屋顶总平面图主要修改内容：

09-06地块立面图主要修改内容：

09-09地块立面图主要修改内容：

修改后总平面图：

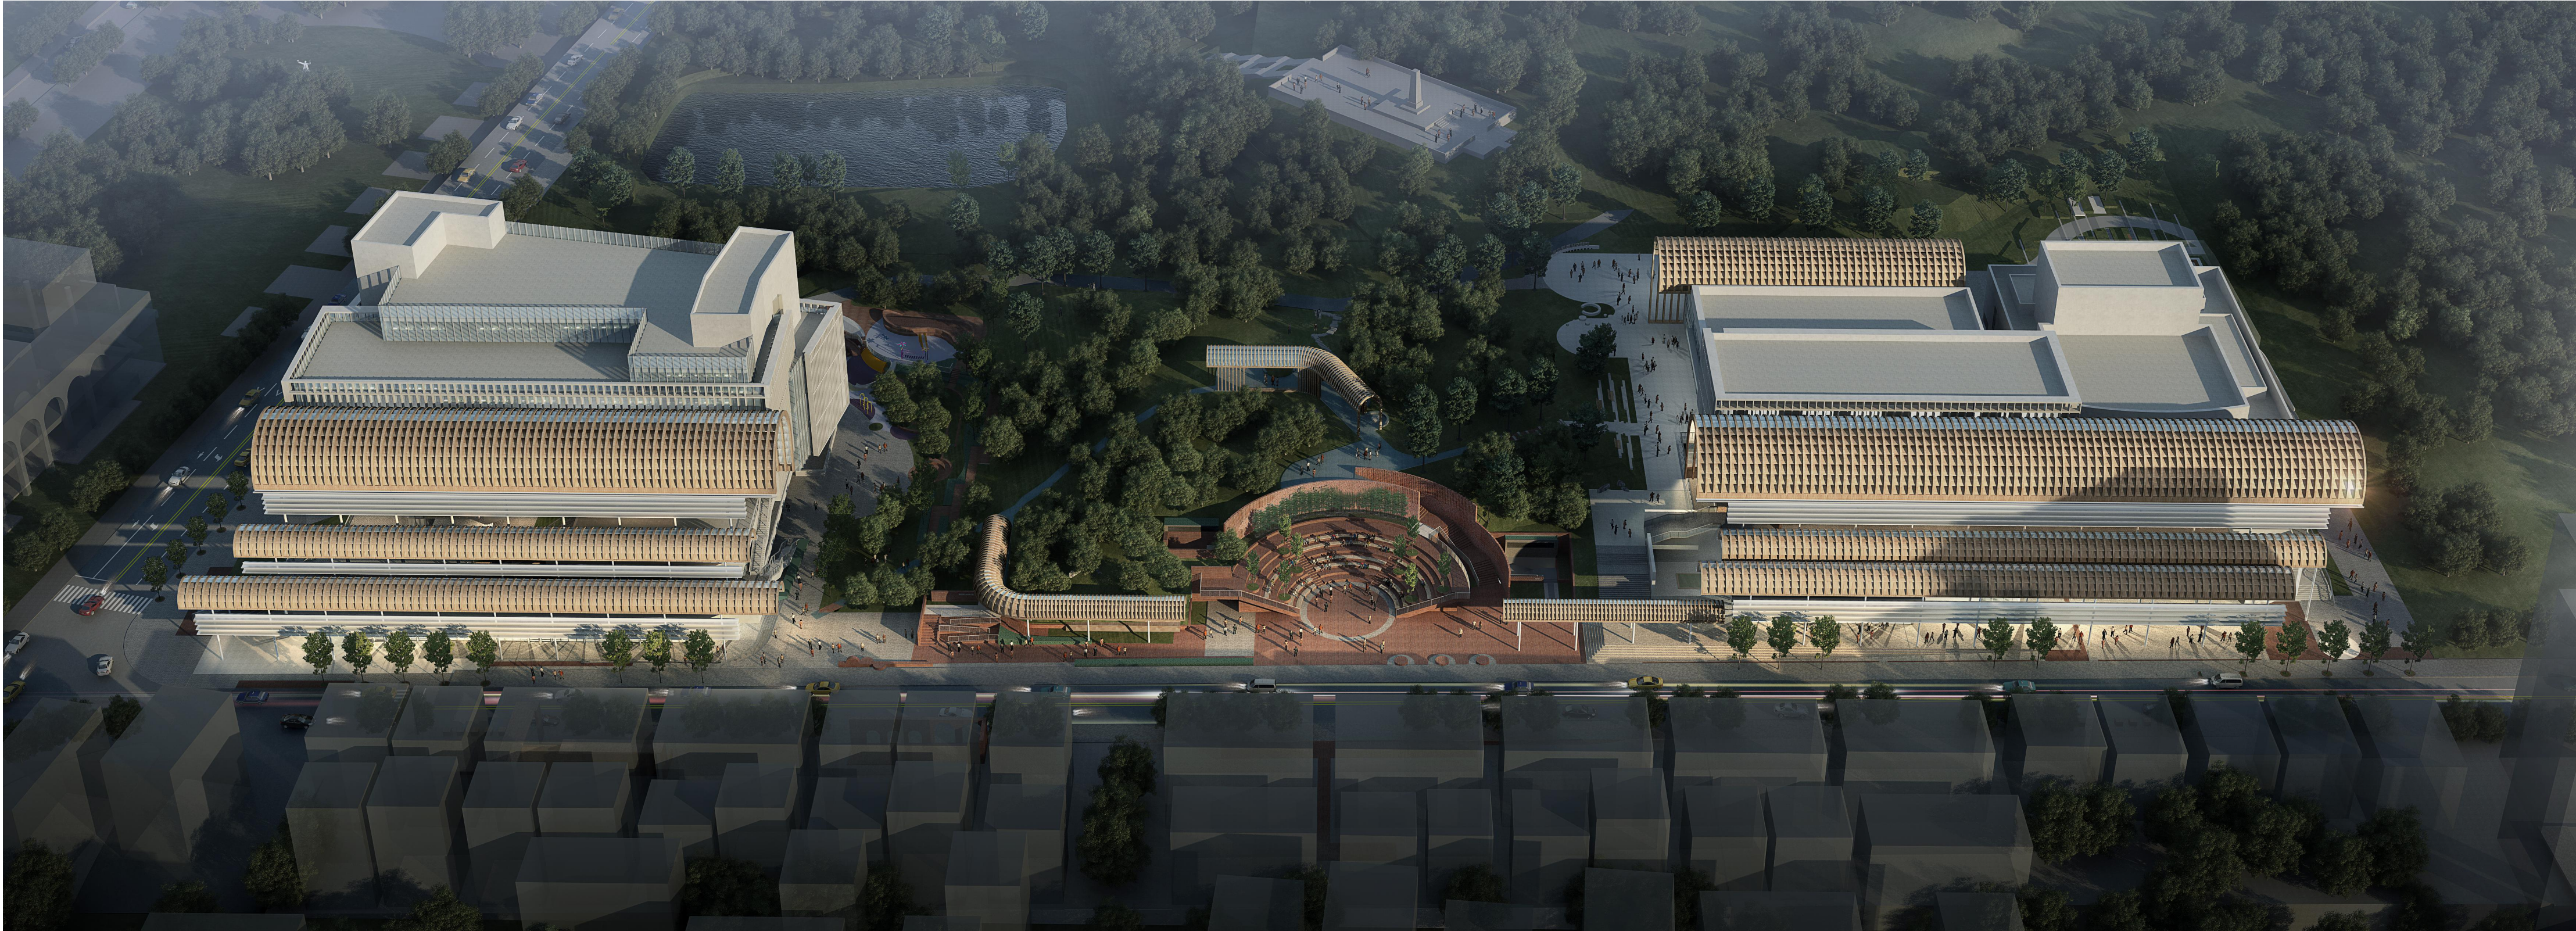
- 1、室外拱廊增加金属顶盖，优化调整拱廊的边界及拱廊顶标高。
- 2、连廊段出地面楼梯增加玻璃雨棚；
- 3、根据建筑单体平面调整，更新屋顶机房顶视图及部分屋顶机房顶标高；
- 4、南区（09-09地块）场地内部增加消防车道及消防车回车场地；
- 5、更新项目经济技术指标表相关数据。

1、室外拱廊增加金属顶盖，优化调整拱廊的边界及拱廊顶标高

2、连廊段出地面楼梯增加玻璃雨棚。

1、室外拱廊增加金属顶盖，优化调整拱廊的边界及拱廊顶标高

3、根据建筑单体平面调整，更新屋顶机房顶视图及部分屋顶机房顶标高

3、根据建筑单体平面调整，更新屋顶机房顶视图及部分屋顶机房顶标高

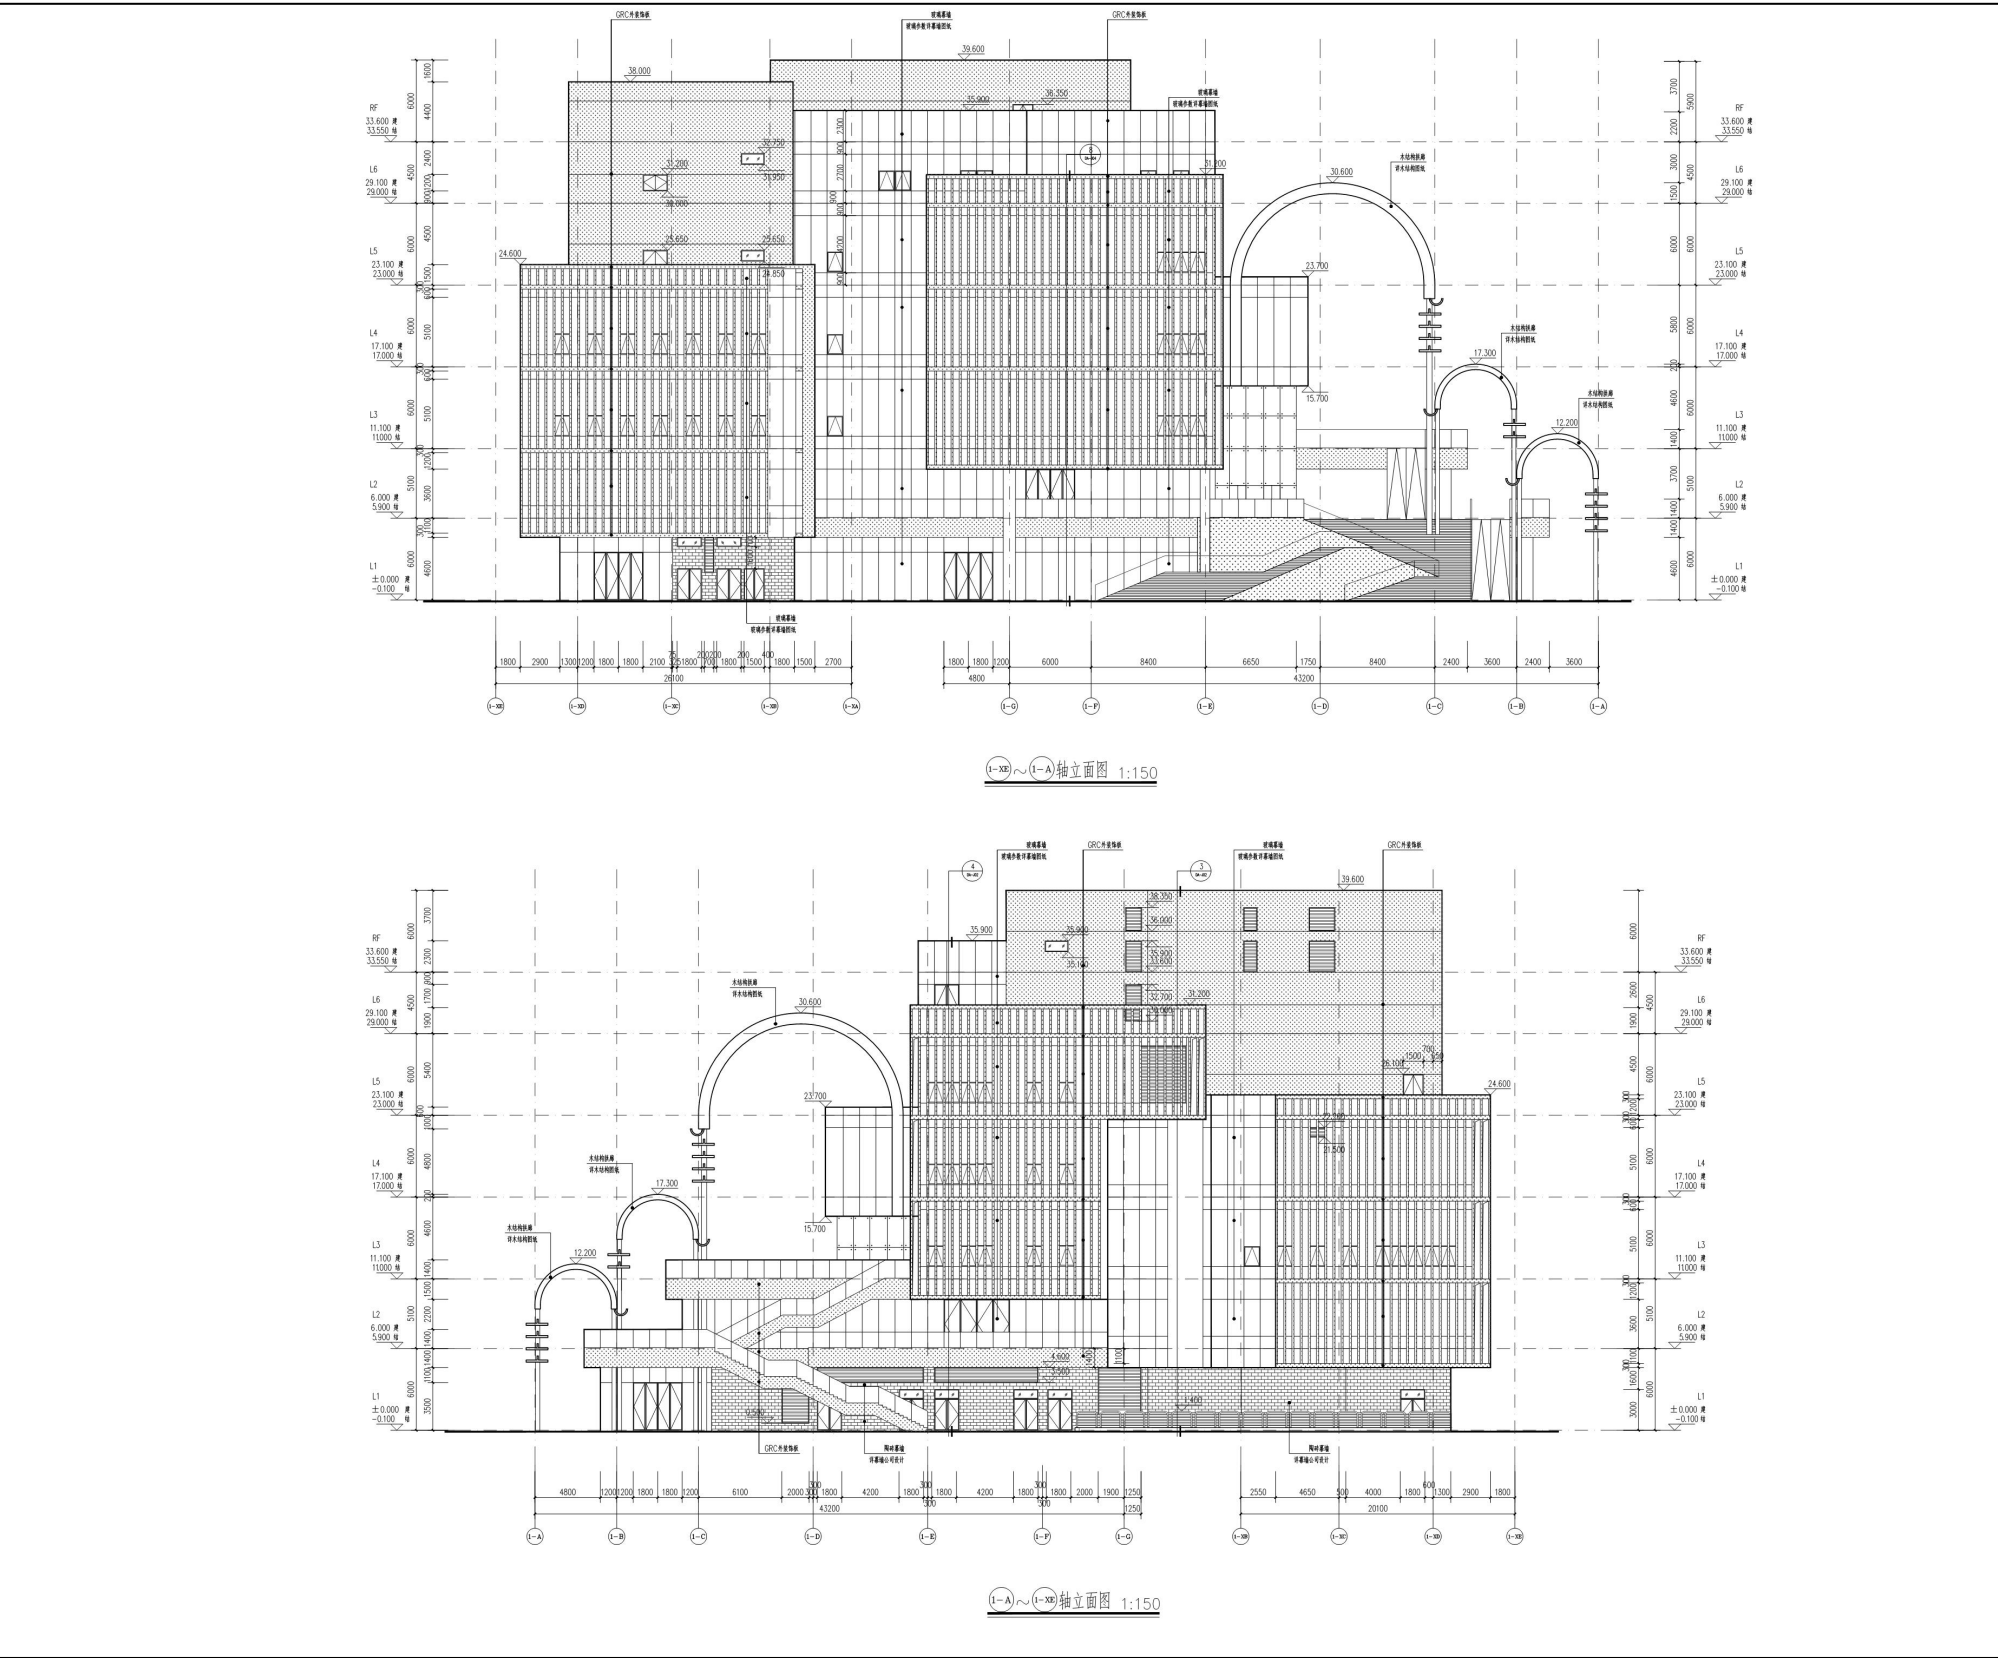
- 1、根据平面的修改，相应调整立面图外门、百叶窗的尺寸及位置；
- 2、根据平面的修改，室外拱廊顶部新增金属屋盖。
